**Conseil économique et social**

Commission économique pour l'Europe**Comité des transports intérieurs****Forum mondial de l'harmonisation
des Règlements concernant les véhicules****Groupe de travail des dispositions générales de sécurité****107^e session**

Règlement n° 43 (Vitrages de sécurité)**Proposition de complément 3 à la série 01 d'amendements
au Règlement n° 43 (Vitrages de sécurité)****Communication de l'expert de l'Allemagne***

Le texte ci-après, établi par l'expert de l'Allemagne au nom du groupe informel des vitrages en plastique (IGPG), vise à élaborer de nouvelles dispositions applicables aux pare-brise et aux vitres en plastique feuilleté autres que les pare-brise. Il est fondé sur le document informel GRSG-106-16 (voir le rapport ECE/TRANS/WP.29/GRSG/85, par. 16). Les modifications qu'il est proposé d'apporter au texte actuel du Règlement n° 43 apparaissent en caractères gras pour les ajouts et en caractères biffés pour les suppressions.

Vitres en plastique rigide feuilleté

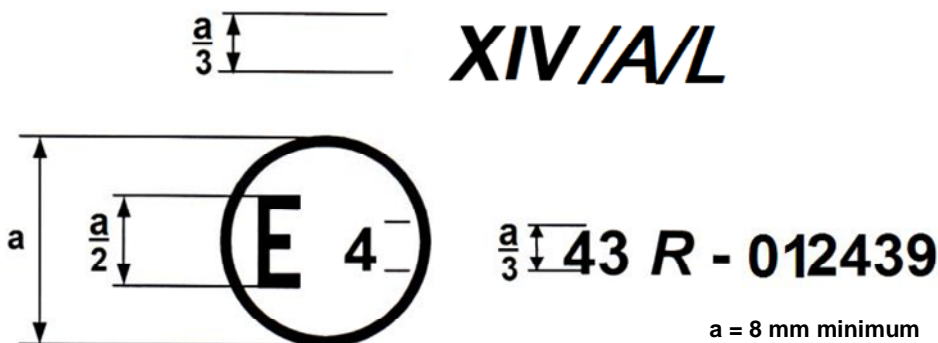
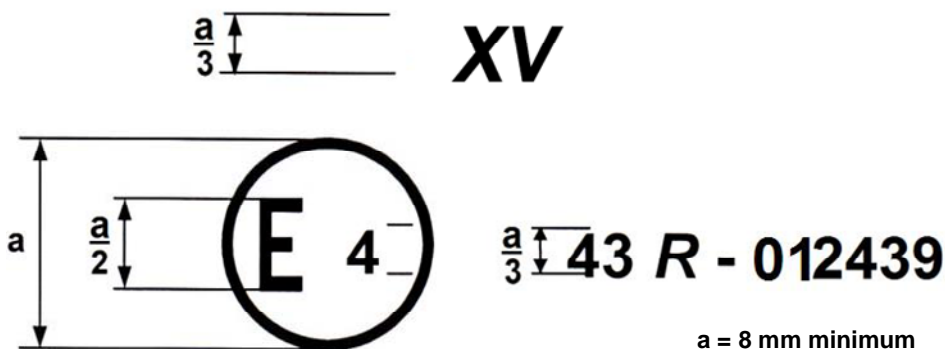
Annexe 2, ajouter les nouveaux paragraphes ci-après à la fin de l'annexe:«**Pare-brise en plastique rigide**

La marque d'homologation ci-dessus, apposée sur un pare-brise en plastique rigide indique que l'élément en question a été homologué aux Pays-Bas (E4) conformément au Règlement n° 43 sous le numéro d'homologation 012439. Le numéro d'homologation indique que l'homologation a été délivrée conformément aux prescriptions du Règlement n° 43, tel qu'il est modifié par la série 01 d'amendements.

La marque d'homologation ci-dessus, apposée sur une vitre en plastique rigide feuilleté faisant face vers l'avant dont le facteur de diffusion de la lumière ne dépasse pas 2 % après 1 000 cycles (dans le cadre de l'essai Taber) sur sa surface externe, ni 4 % après 100 cycles sur sa surface interne, indique que le composant en question a été homologué aux Pays-Bas (E4) en application du Règlement n° 43 sous le numéro d'homologation 012439. Le numéro d'homologation indique que l'homologation a été délivrée conformément aux prescriptions du Règlement n° 43, tel qu'il est modifié par la série 01 d'amendements.

La marque d'homologation ci-dessus, apposée sur un pare-brise en plastique rigide feuilleté indique que l'élément en question a été homologué aux Pays-Bas (E4) conformément au Règlement n° 43 sous le numéro d'homologation 012439. Le numéro d'homologation indique que l'homologation a été délivrée conformément aux prescriptions du Règlement n° 43, tel qu'il est modifié par la série 01 d'amendements.».

Figure 6
Appareillage pour ruissellement de sable

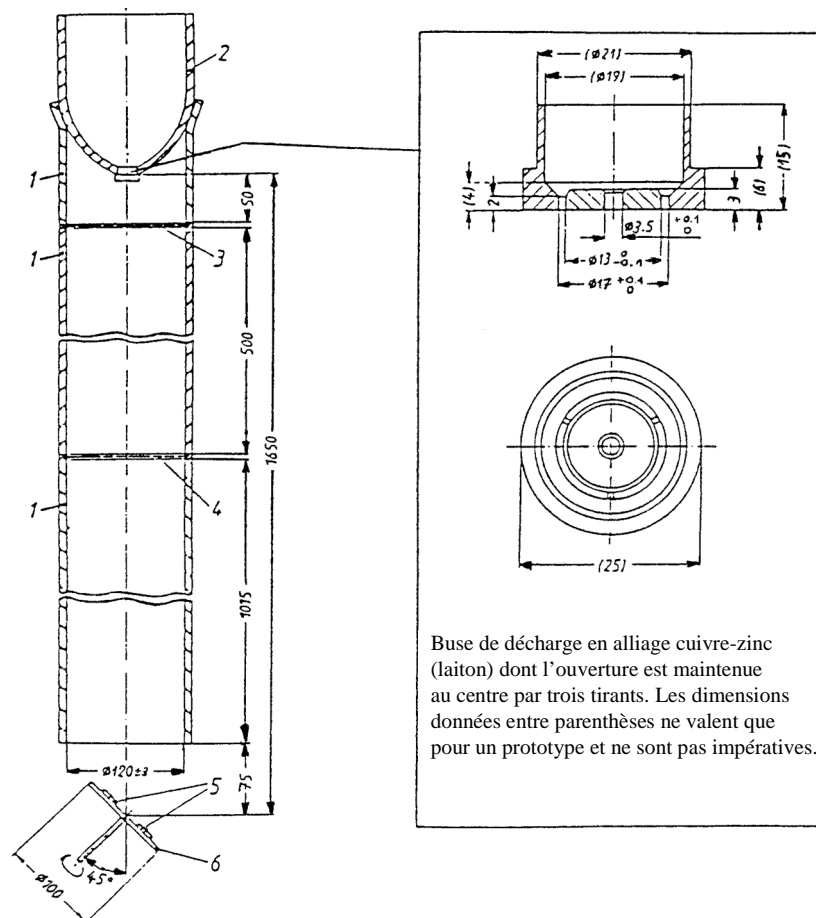
Annexe 3, ajouter un nouveau paragraphe 4.7 (comprenant une nouvelle figure 6), libellé comme suit:

«4.7 Essai de ruissellement de sable

L'appareillage pour essai de ruissellement de sable est composé essentiellement des éléments montrés dans la figure 6. La conduite à écoulement par gravité comprend trois tubes rigides séparés de même diamètre en chlorure de polyvinyle (PVC dur) entre lesquels sont intercalés deux cribles en polyamide. La taille des cribles devrait être de 1,6 mm. La vitesse de rotation de la plaque tournante doit être de 250 ± 10 tr/mn.

Figure 7
Schéma du mouvement de la brosse de lavage et de la buse

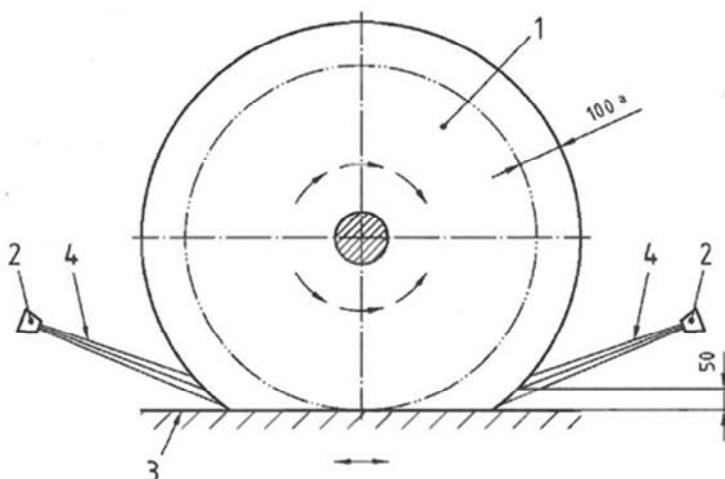
Annexe 3, ajouter un nouveau paragraphe 4.8 (avec les nouvelles figures 7 à 10), libellé comme suit:

«4.8 Essai sur poste de lavage automobile**4.8.1 Appareillage**

matériau	polyéthylène
profil des poils	en forme de x, avec épaisseur
épaisseur des poils	(0,8 ± 0.2) mm
longueur des poils	(440 ± 20) mm pour la partie visible
profondeur de pénétration	(100 ± 20) mm (voir fig. 7)

Figure 8
Dispositions pour l'étalonnage

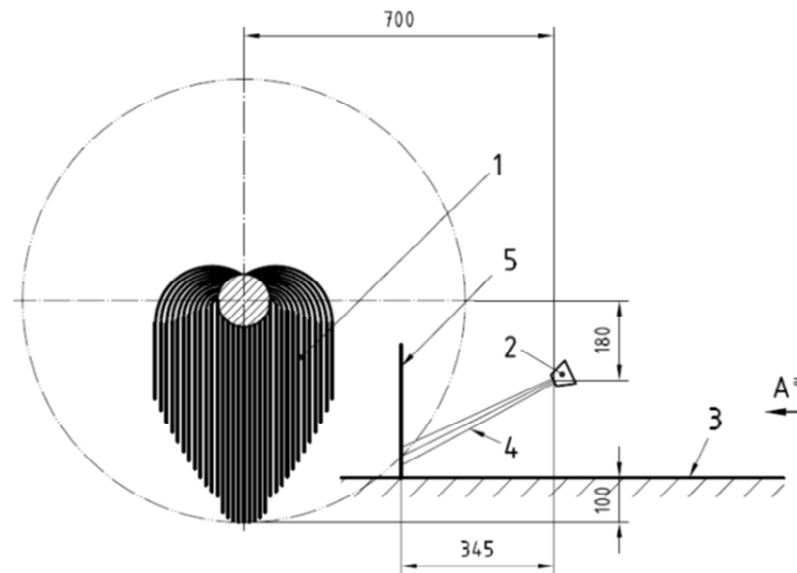
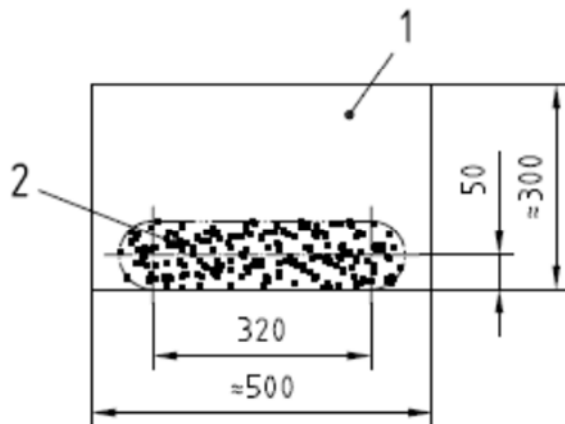
- 4.8.4.1.3 Étalonner l'instrument comme suit: Installer l'équipement comme indiqué dans la figure 8. Le remplir avec la suspension de pulvérisation (voir le paragraphe 4.8.2 de la présente annexe) et mouiller suffisamment la brosse. Déterminer le débit d'eau ($2,2 \pm 0,1$) l/mn, par mesure et ajuster en modifiant la pression (300 ± 50) kPa. Vérifier le schéma de pulvérisation des buses (voir fig. 9), si le schéma de pulvérisation ne peut pas être réalisé ou si la régulation de la pression dépasse les tolérances, vérifier les buses et les remplacer si besoin est.

Figure 10
Description du positionnement de l'éprouvette sur le porte-éprouvette

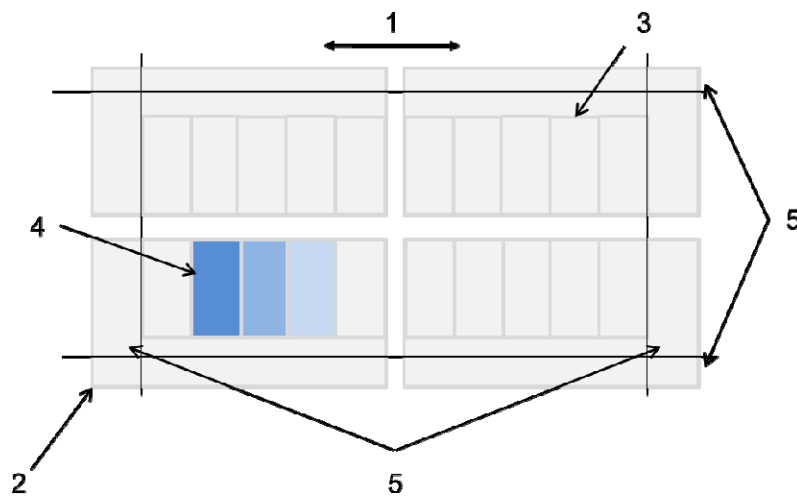
4.8.4.2.1 Fixer les éprouvettes, avec la surface externe vers le haut, sur une plaque d'appui en utilisant du ruban adhésif double face (positionnement du porte-éprouvette comme indiqué dans la figure 10).

Figure 11
Coupe transversale de l'appareillage

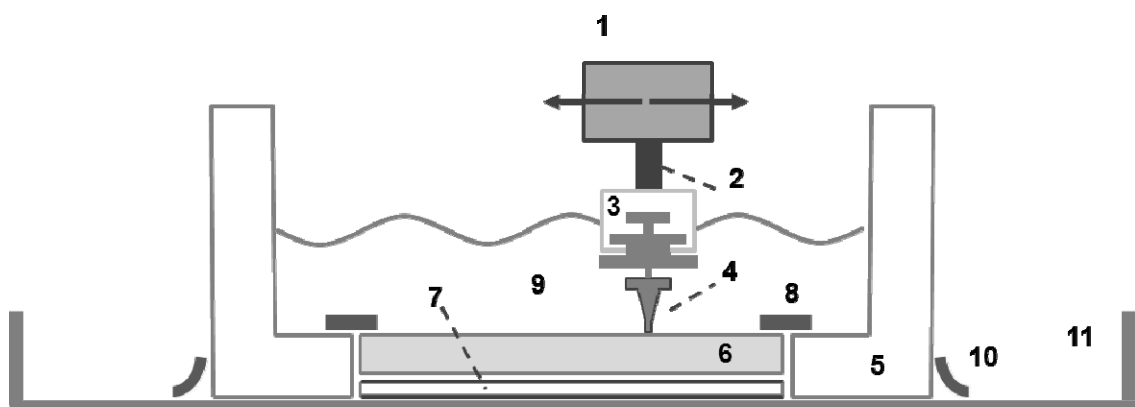
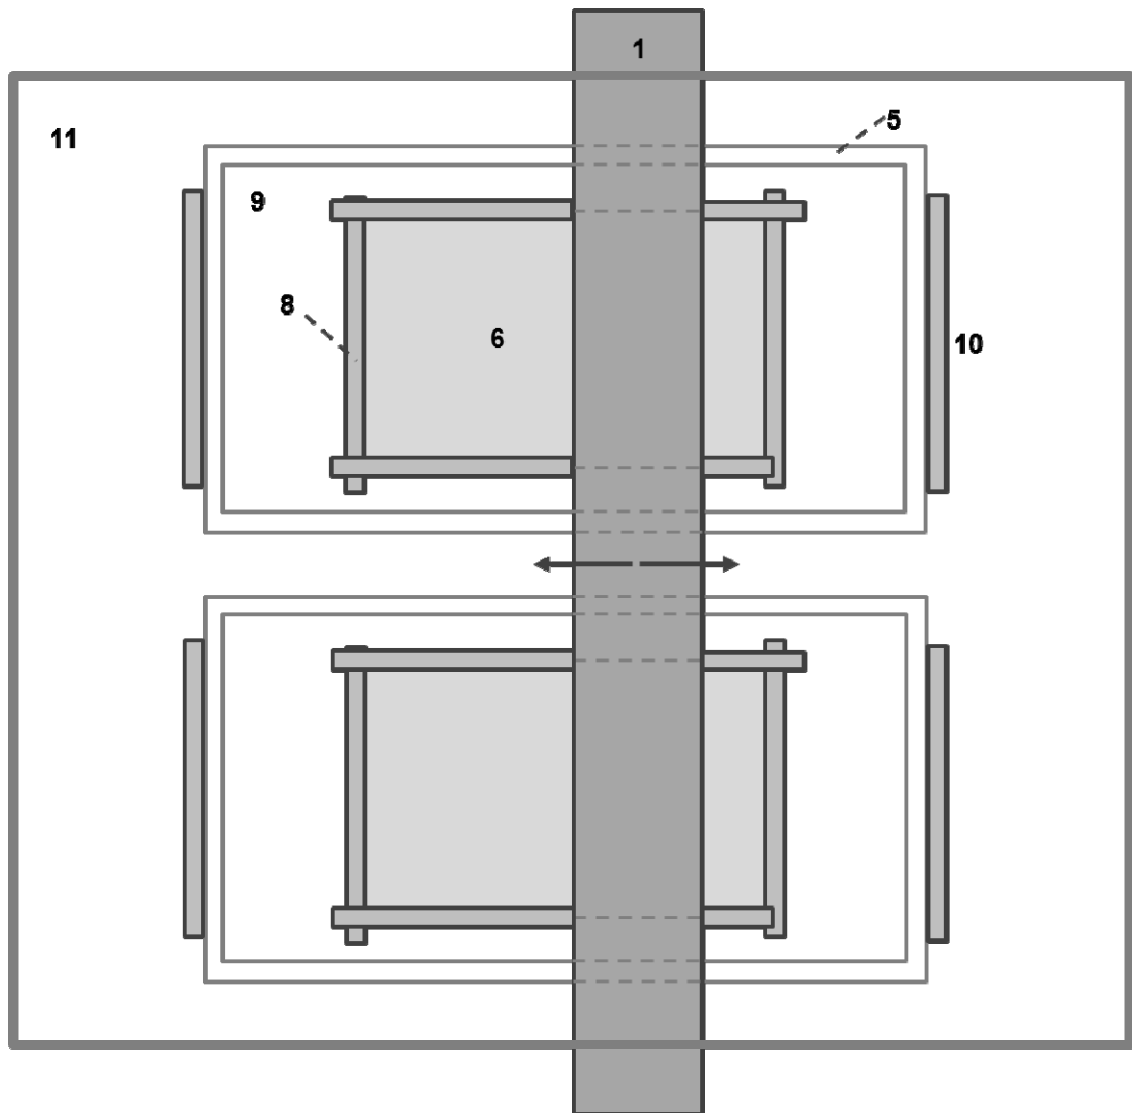
Annexe 3, ajouter un nouveau paragraphe 4.9 (comprenant les nouvelles figures 11 à 16), libellé comme suit:

4.9.1.2 Un montage pour essuie-glace (voir 1 dans les figures 11 et 12) comprenant une poutre qui fait toute la largeur de l'appareillage de base et qui peut être attachée, à ses extrémités, aux montants. Ce montage comprend en outre deux bras autoportants (voir 2 dans les figures 11 et 12) auxquelles un support d'essuie-glace peut être attaché (la distance entre la surface de l'éprouvette et l'attache du bras autoportant au niveau du montage est de 100 à 105 mm),

4.9.1.3 Un support d'essuie-glace² (voir 3 dans la figure 11) adéquat pour attacher une lame d'essuie-glace normale (voir 4 dans la figure 11) et ajusté pour fournir une charge de $15 \pm 0,5$ g/cm (la charge de l'essuie-glace en g/cm est déterminée en fonction du poids de la lame et de son support et de la largeur de la lame),

4.9.1.4 Deux boîtes à éprouvettes³ (voir 5 dans les figures 11 et 12) faites dans un matériau inerte, dont les dimensions intérieures sont de 200 x 120 mm (50 mm de haut), que l'on remplit d'une suspension aqueuse et dont le fond comprend une cavité⁴ dans laquelle les éprouvettes peuvent être insérées et peut donc servir de support à des éprouvettes,

Figure 13
Profil transversal de la lame en caoutchouc de type chloroprène

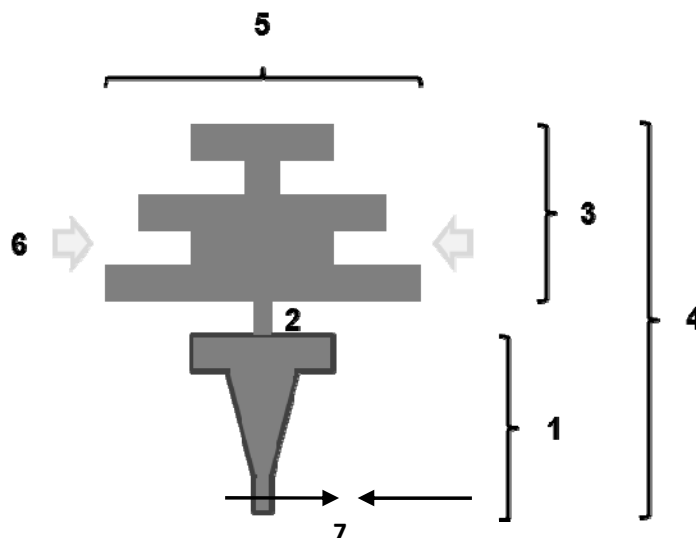
- a) Une lame normale d'essuie-glace de pare-brise en caoutchouc de type chloroprène (classe CR), chloré et avec, en surface, un revêtement antifrottement à base de graphite⁶, d'une largeur de 80 mm; ou

⁶ Une lame adéquate peut être par exemple le modèle Bosch «H-Stoff P6.3» avec le profil indiqué dans la figure 13, ou son successeur «H-Stoff P32» ou l'équivalent. Une description complète de la lame, faisant apparaître sa dureté, ses propriétés mécaniques et la composition et l'épaisseur de son revêtement doit être ajoutée dans le procès-verbal d'essai.

Figure 14
Vérification préalable du matériel

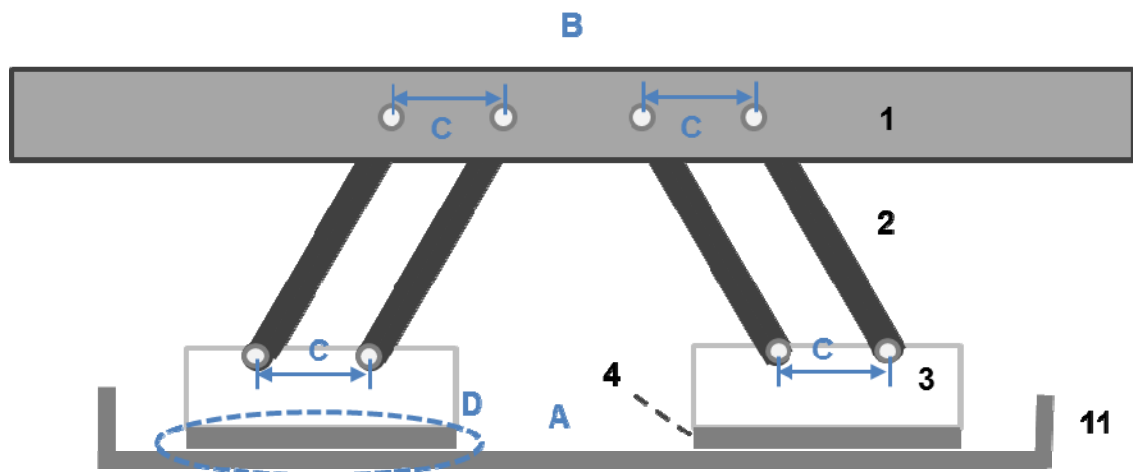
4.9.5.2.2 Monter tous les éléments de l'instrument, y compris le plateau, le montage pour essuie-glace, les supports de lames et les nouvelles lames, mais sans la boîte à éprouvettes et les éprouvettes (voir fig. 14). Pour ce faire, les deux nouvelles lames sont montées sur leurs porte-lame respectifs et ces derniers sont fixés au montage pour essuie-glace. Avec un niveau à bulle, aligner alors l'embase sur laquelle la boîte à éprouvette sera placée et le montage pour essuie-glace. Vérifier que pour chaque paire de bras autoportants, les écartements entre les bras restent identiques au niveau du montage pour essuie-glace et au niveau du support de lame. En outre, contrôler visuellement que la lame repose en tout point de manière uniforme, sans aucune rupture de contact, sur l'embase.

Figure 15
Réorganisation des boîtes à éprouvettes

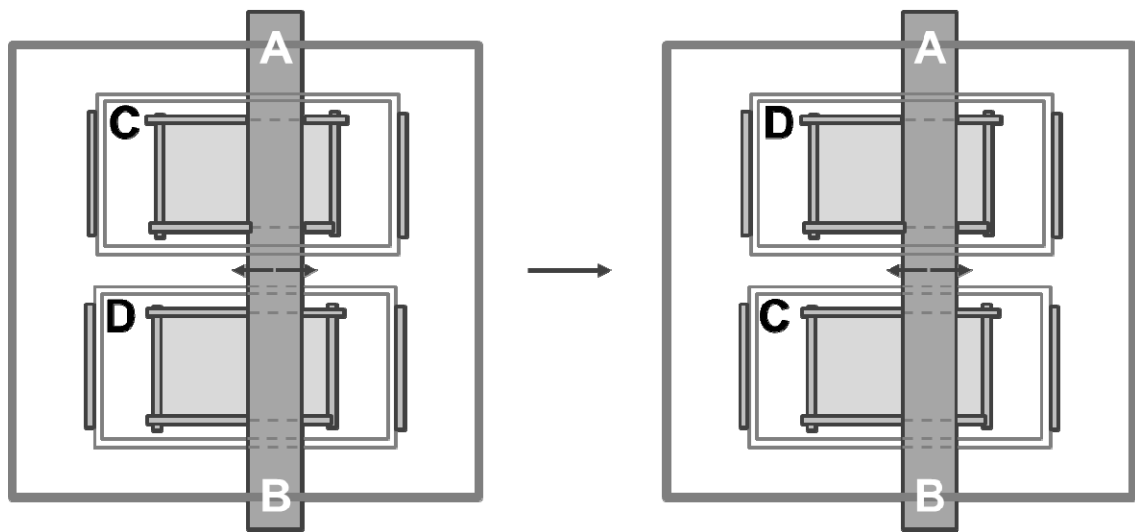
- 4.9.5.3.6** Pour assurer une abrasion homogène, il faut procéder comme suit:
- 4.9.5.3.6.1** Après que la moitié des cycles d'essai [10 000 cycles] ont été réalisés, on arrête l'essai et on intervertit les deux boîtes sans les tourner (voir fig. 15)¹⁰; on intervertit ainsi les deux éprouvettes testées simultanément en ce qui concerne leurs lames et on altère en outre l'alignement du bras autoportant sur lequel figure la lame (de gauche à droite ou de droite à gauche).

Figure 16
Points de mesure sur l'éprouvette

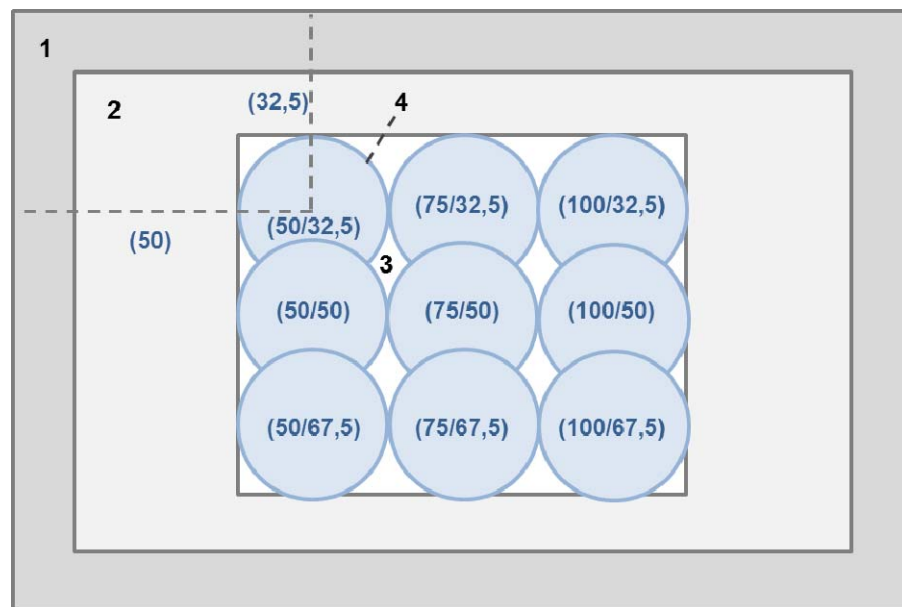
- 4.9.5.4.4 Neuf points de mesure, comme indiqués dans la figure 16 ci-dessous, sont utilisés pour déterminer la variation d'atténuation de la visibilité en ces points et calculer ensuite une variation moyenne d'atténuation de la visibilité.

Schéma du porte-lame

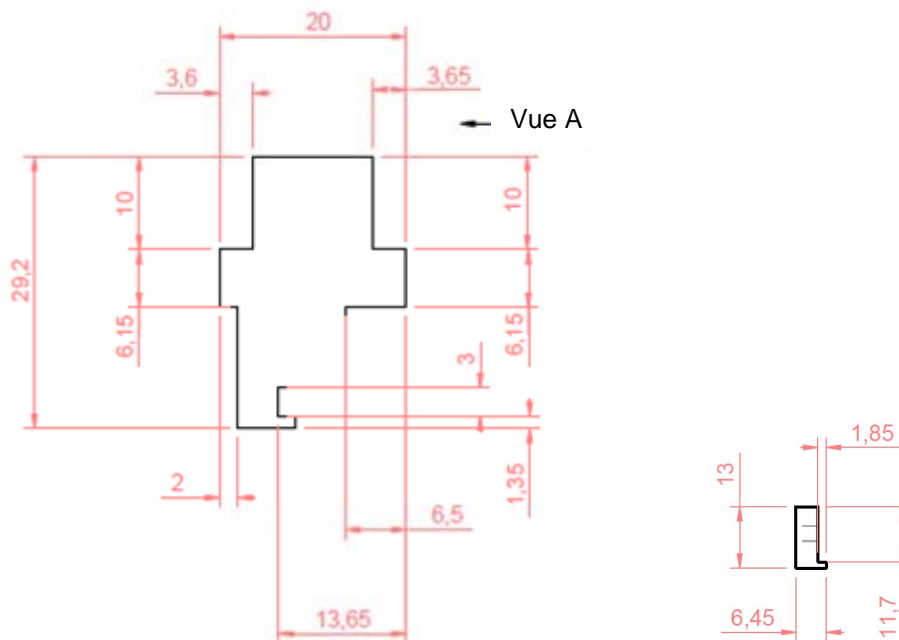
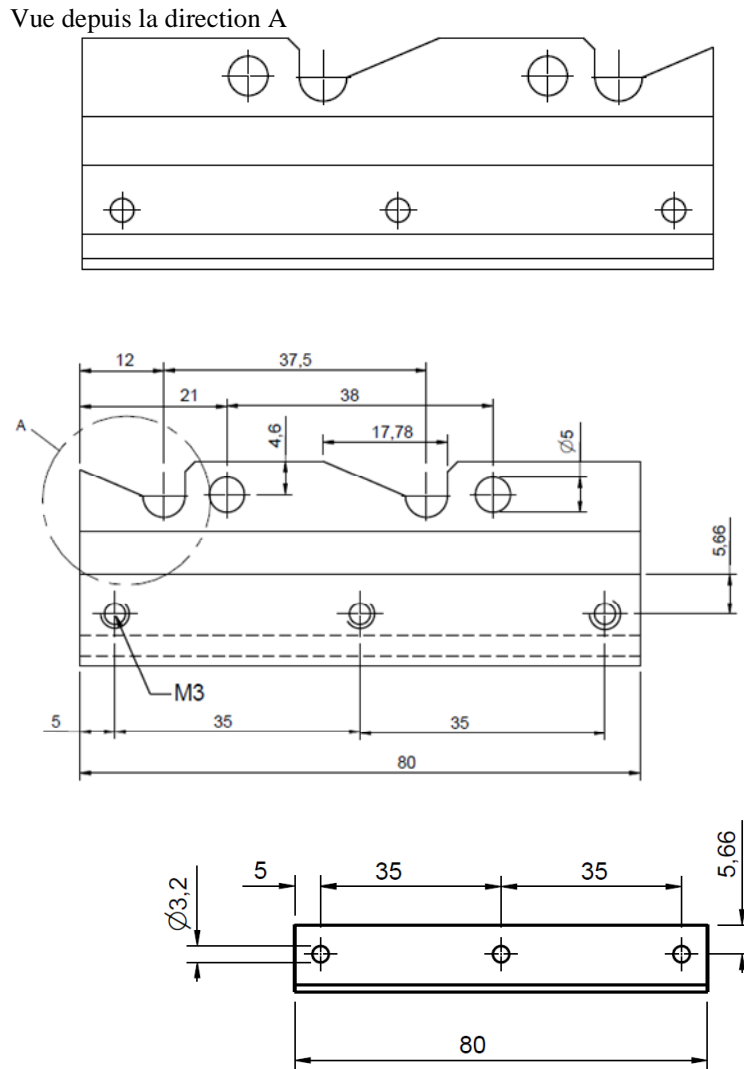
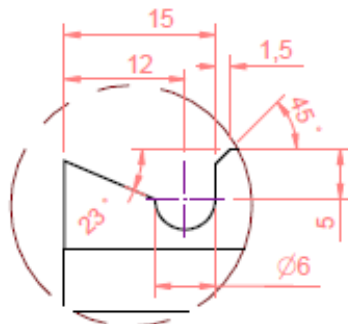
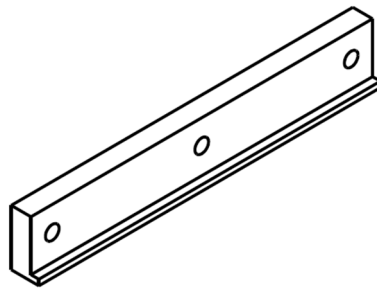
Annexe 3, ajouter un nouvel appendice 1, libellé comme suit:

Schéma de la boîte à éprouvette

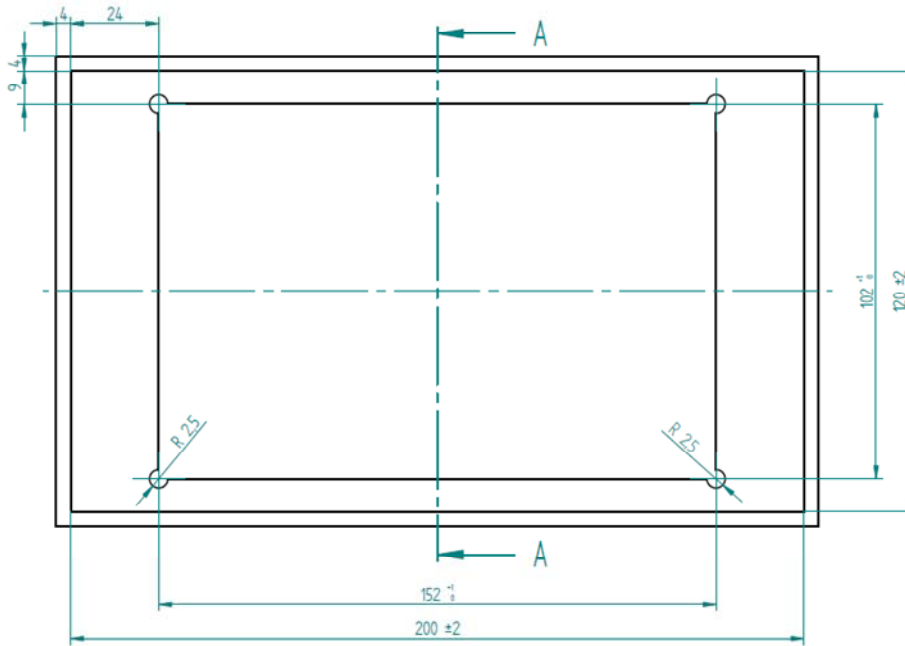
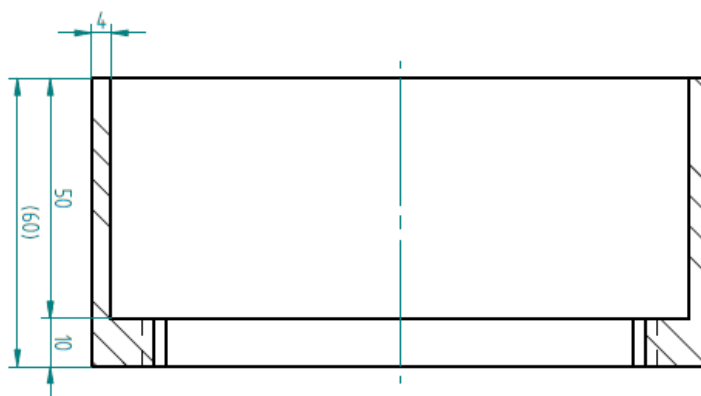
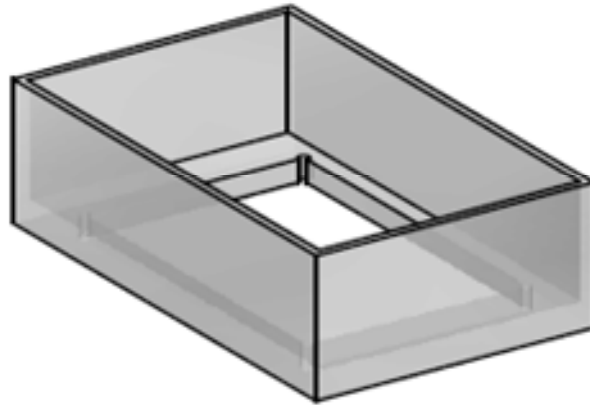
Annexe 3, ajouter un nouvel appendice 2, libellé comme suit:
